EXPERTÍZNE POSÚDENIE

**vplyvu prístavby výťahu k budove geriatrickej Fakultnej nemocnice
v Trenčíne na Legionárskej ulici č. 28 na denné osvetlenie okolitých
vnútorných priestorov s dlhodobým pobytom ľudí**

november 2019

Obr. 6 Diagram na určenie ekvivalentného tienenia kontrolného bodu O_1 (pozri obr. 5 a fotoprílohu) – stav po realizácii prístavby výťahu

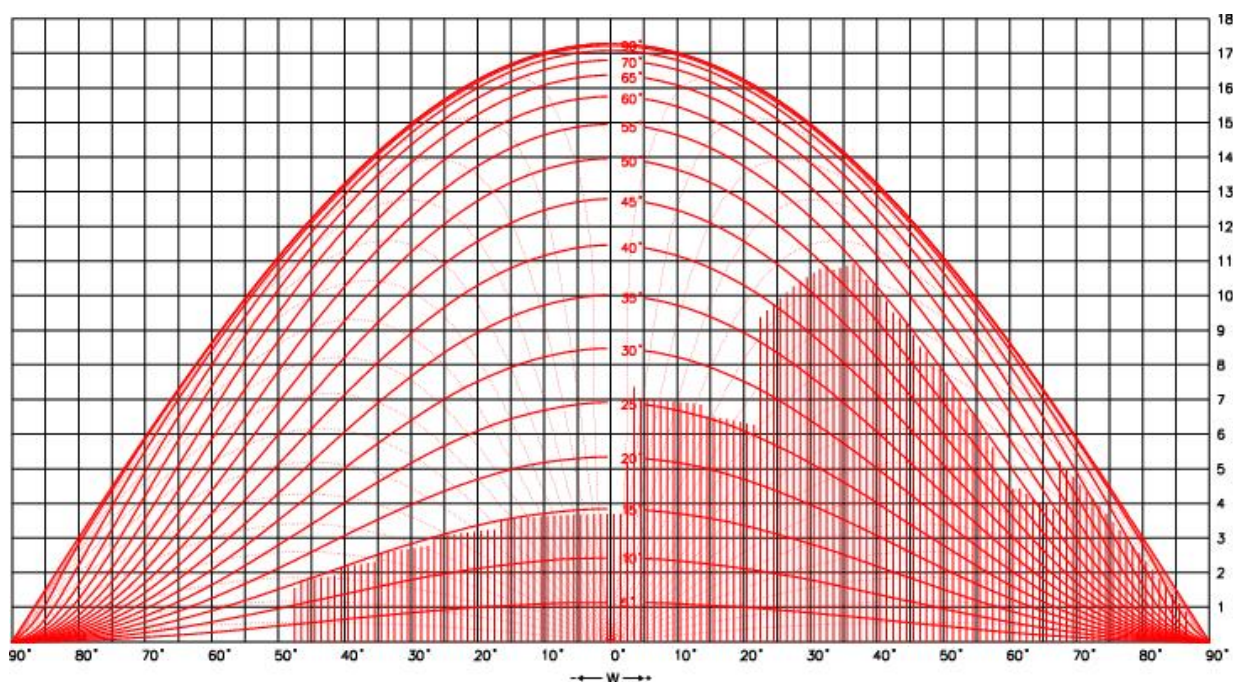
Na obr. 6 je diagram na určenie ekvivalentného uhla tienenia kontrolného bodu O_1 (v severovýchodnom okne miestnosti lekára na 2. NP). Ekvivalentný uhol tienenia kontrolného bodu O_1 bude po realizácii prístavby výťahu $34,2^\circ$, teda viac ako $30,0^\circ$, čo je v posudzovanom prípade limitná hodnota.

Miestnosť lekára má 2 veľké okná, z ktorých v jednom okne pristavovaný výťah a ostatná časť nemocničného pavilónu spôsobí prekročenie limitnej hodnoty ekvivalentného uhla tienenia, kým druhé okno bude tienené v rozsahu vyhovujúcom kritériu STN 73 0580-1: Z2. Vzhľadom na veľkosť okien miestnosti lekára a malú hĺbku tejto miestnosti možno konštatovať, že podmienky denného osvetlenia miestnosti lekára na 2. NP budú vyhovovať príslušným normám aj po realizácii prístavby výťahu.

Obr. 8 Diagram na určenie ekvivalentného tienenia kontrolného bodu O_3 (pozri obr. 5 a fotoprílohu) – stav po realizácii prístavby výťahu

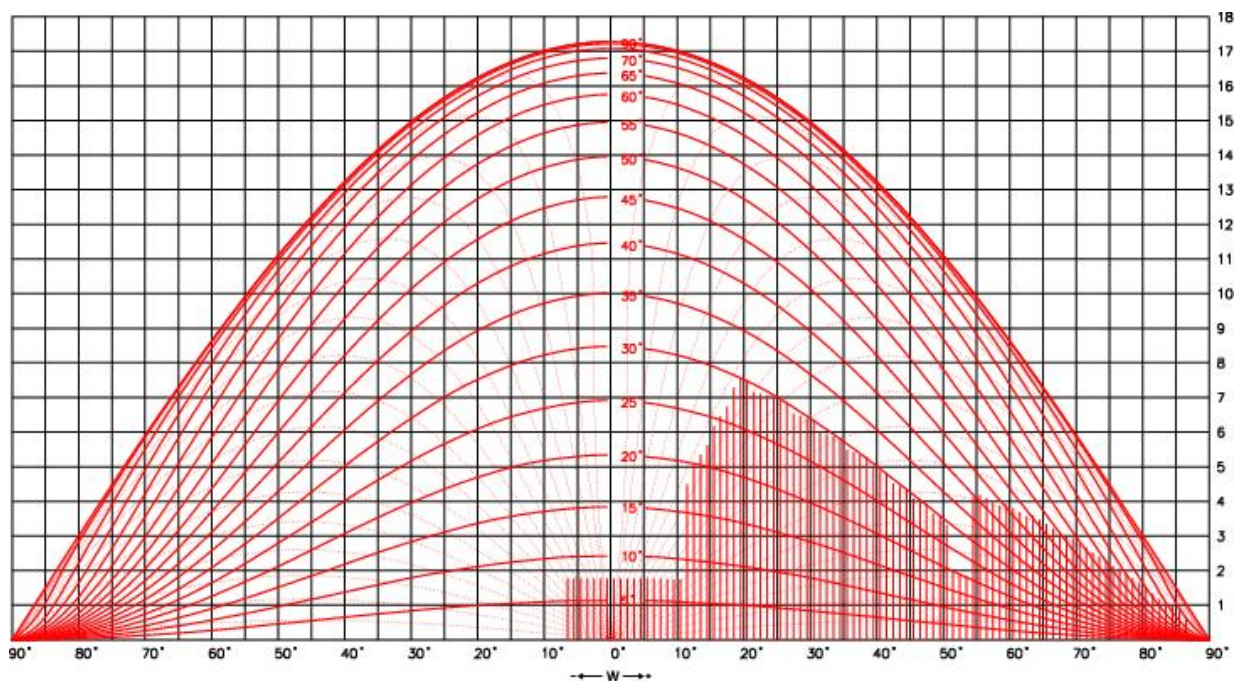
Na obr. 8 je diagram na určenie ekvivalentného uhla tienenia kontrolného bodu O_3 (v severovýchodnom okne miestnosti lekára na 3. NP). Ekvivalentný uhol tienenia kontrolného bodu O_3 bude po realizácii prístavby výťahu $15,9^\circ$, teda menej ako $30,0^\circ$.
